Nouveau micrologiciel pour tous les composants SEAEasy

Version 640

Indication produit FRS

Micrologiciel FW640

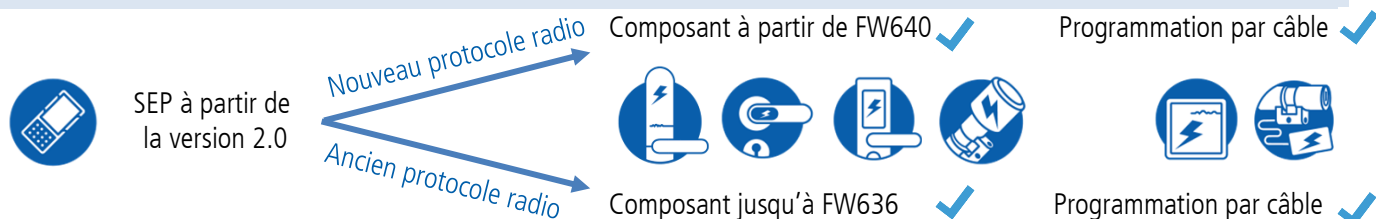
L'électronique SEAeasy a été livrée avec le micrologiciel FW640. Outre différentes stabilisations, ce micrologiciel a également permis l'introduction d'un un protocole radio nouveau. Tous les SEAeasy composants sont concernés :

Pour que le programmeur (SEP) puisse être relié à l'électronique (FW640), **la dernière mise à jour du SEP version 2.0 doit être installée**. Si ce n'est pas le cas, le programmeur doit être relié au SEA Device Updater et actualisé.

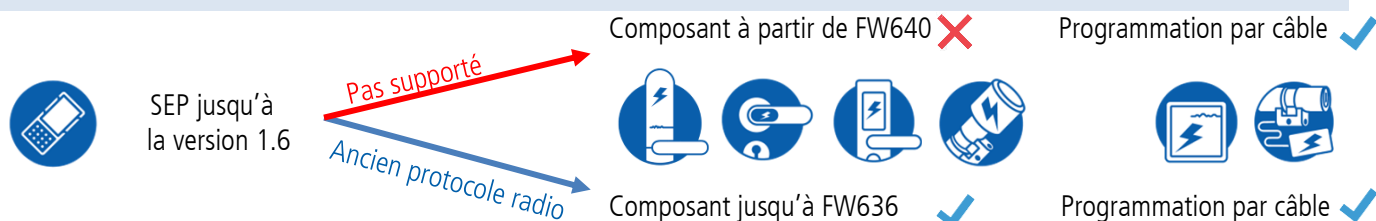
SEP à partir de la version 2.0 → peut communiquer avec tous les composants SEAeasy

SEP jusqu'à la version 1.6 → ne communique pas par radio avec les composants SEAeasy équipés du micro logiciel FW640
